**Objet :** Pré-Avis de l'ONF concernant l'implantation d'un parc photovoltaïque et avis sur la demande de défrichement en forêt communale de Le Puley (71)

Vous nous avez transmis un document produit par SAS Puley Energie et présentant une étude d'implantation de parc photovoltaïque sur la commune du Puley rédigée par CORIEAULYS.

Le projet prévoit d'implanter un parc de 154 tables avec 26 modules par tables. Chaque modules ayant une puissance unitaire de 540 Wc, la puissance de la centrale est de 2,16 MWc.

Carte du projet initial (ZIP en rouge : projet étudié ; ZIP en noir / projet extension)

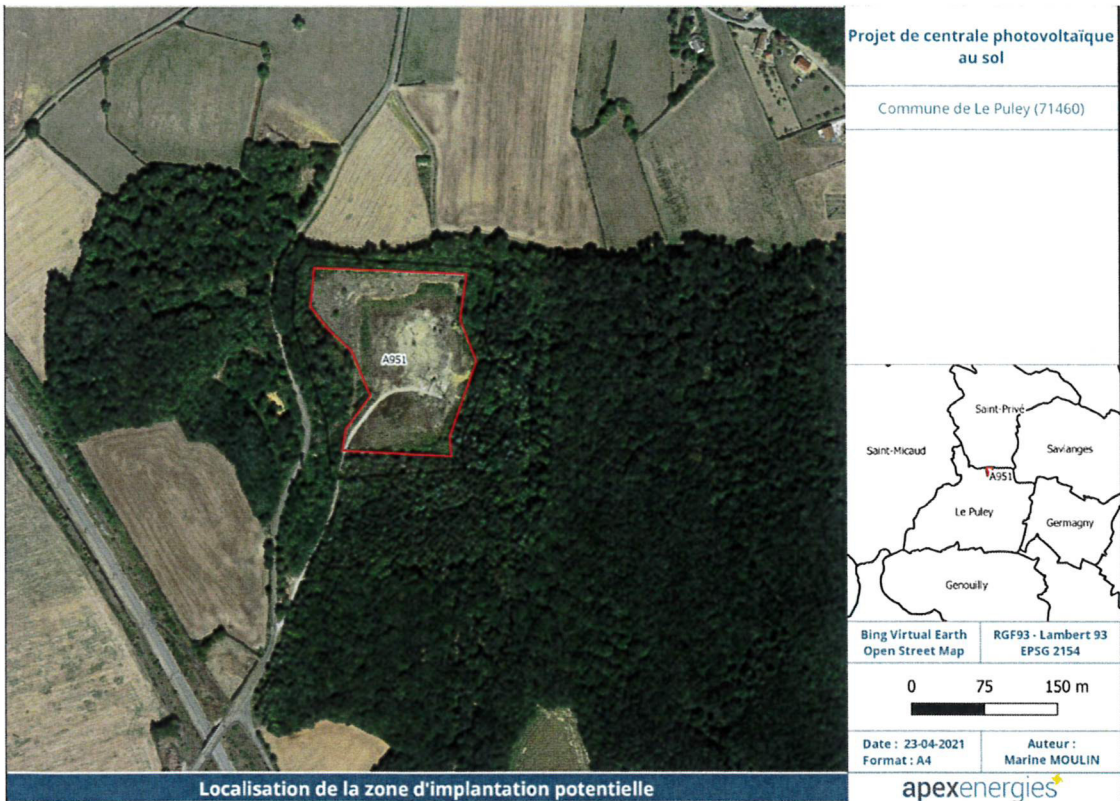
Monsieur Sermage, adjoint au maire de Le Puley, indiquait que la parcelle concernée par le projet était la A 951 (ancien carreau de carrière et donc non boisé). Il avait été acté que le projet n'induisait donc pas de défrichement et que l'installation d'une centrale photovoltaïque ne modifiait pas la destination au régime forestier.

Cependant, l'extension envisagée, pour laquelle la commune nous sollicitait (DDT / ONF) portait sur environ 2,5 ha de la parcelle 950. Cette parcelle étant boisée, il a donc été indiqué qu'il était impératif d'examiner la possibilité d'un défrichement. La commune avait bien noté qu'un tel défrichement paraissait en contradiction avec les instructions ministérielles et la doctrine de la CDPENAF.

Vue aérienne de la zone d'implantation potentielle

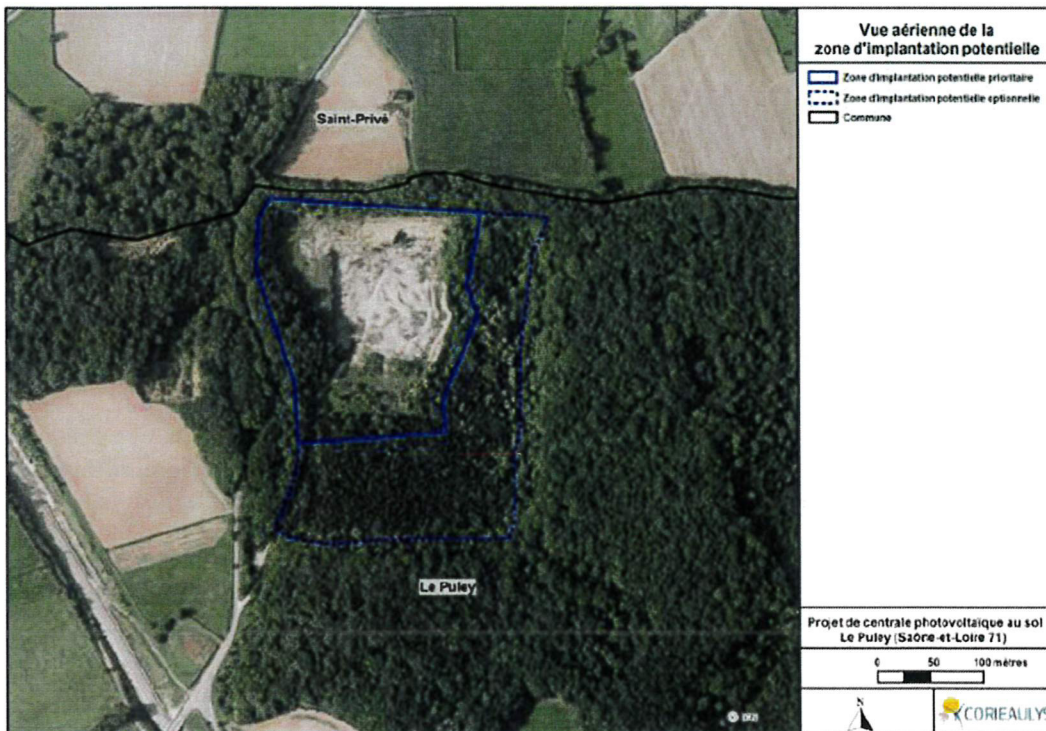
Il avait été présenté par le porteur de projet, un nouveau projet prévoyant du défrichement (avant cette date le projet restait sur le carreau de carrière).

Compte tenu du défrichement, il a été rappelé lors de cette réunion la nécessité de prise en compte de :

**Projet actuel et ZIP actuelle :**

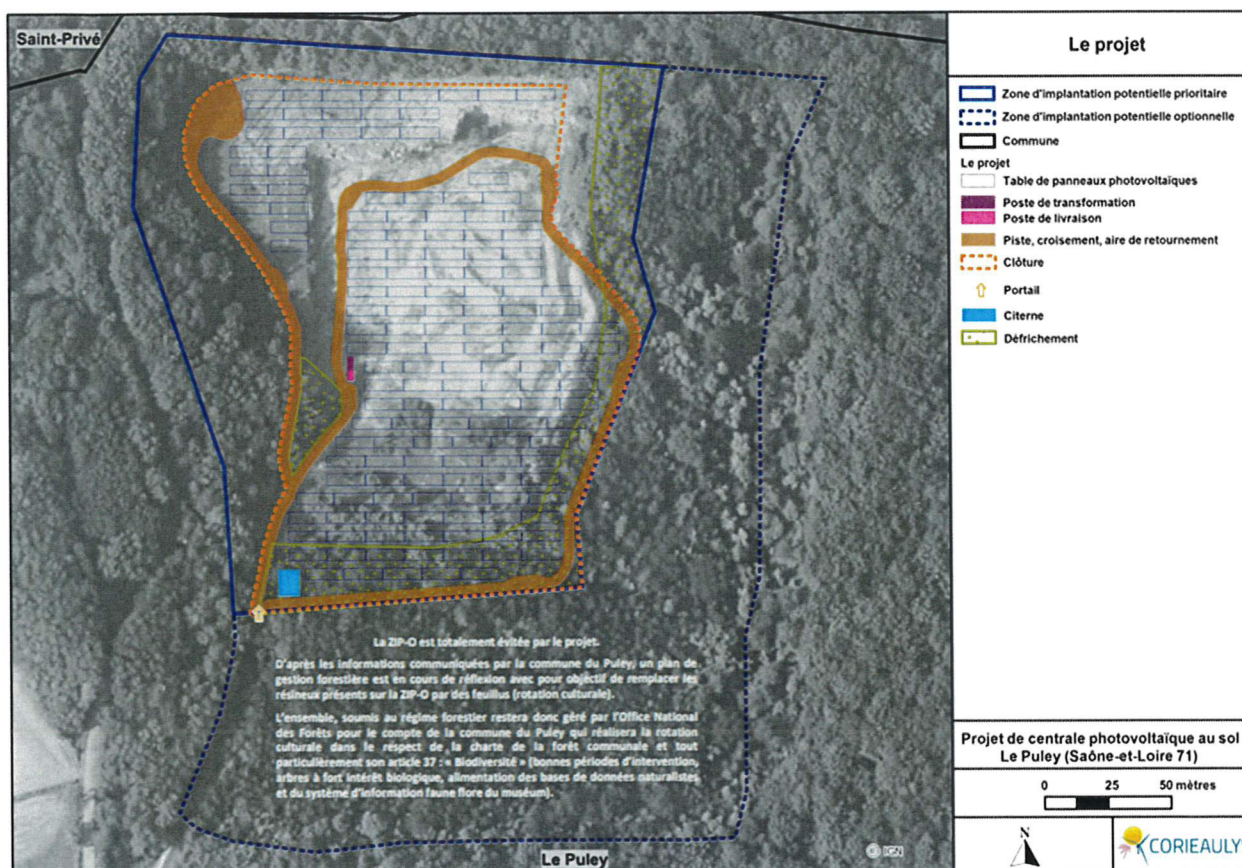
La DDT nous sollicite donc officiellement pour avis sur un projet qui d'après les documents envoyés semble à nouveau être modifié.

En effet, le défrichage porte actuellement sur 0.7 ha.

Il est à noter l'effort et la prise en compte des éléments de doctrines précédemment présentées, puisque le défrichement est beaucoup moins important.
